SERVICE INFO – INA 0163

Módosították a vízpumpa házát

Gyártó: Ford

Cikksz.: 538 0256 10

2. ábra: A vízpumpa módosított rögzítési pontjai

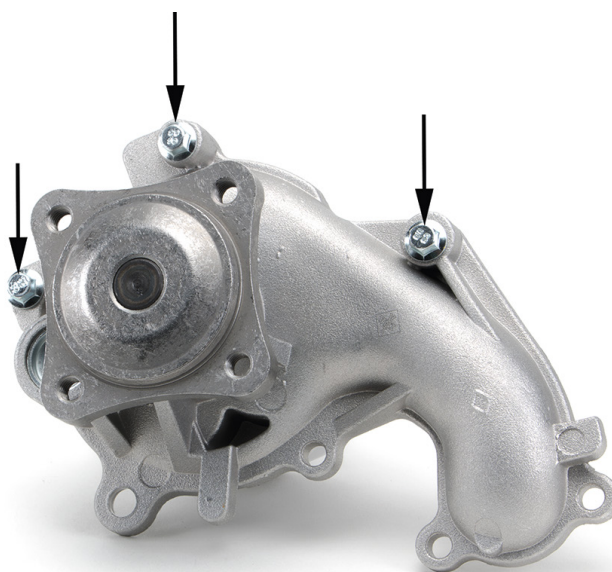
Módosították az 538 0256 10 cikkszámú vízpumpa házát. Emiatt a három jelzett rögzítési ponton (2. ábra) feltétlenül a mellékelt csavarokat (M6x37) használják.

A nagyobb anyagvastagság miatt a három rögzítési ponton hosszabb csavarokat alkalmaznak.
